**0004** Informacja Serwisu Technicznego

Dotyczy:	<b>Uszczelka głowicy cylindra</b>
Produkt:	Ford
Typ:	Fiesta, Focus, Fusion
Kod silnika:	1.25/1.3/1.4/1.6 Ltr. Zetec SE + Duratec 16V

## Pokrywa głowicy aluminium/ tworzywo sztuczne Zetec/Duratec

Rys. 1\_Uszczelnienie pokrywy głowicy dla pokrywy głowicy z tworzywa sztucznego, Nr firmy Reinz: 71-38086-00, nr OE 1 141 575

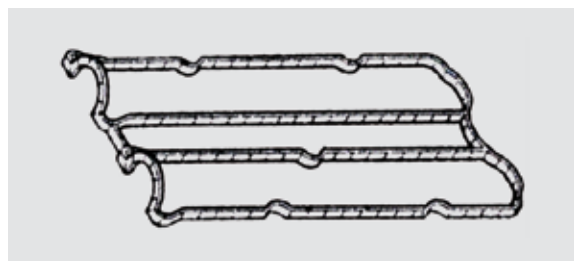
Zestawy głowicowe do wyżej wymienionych silników zostały zastąpione zestawami głowicowymi bez uszczelki pokrywy zaworów. A zatem klient musi zamówić właściwe uszczelnienie pokrywy głowicy osobno.

Instrukcja dokręcania pokrywy głowicy aluminium + tworzywo sztuczne: Stopień 1 = 3 Nm Stopień 2 = 10 Nm
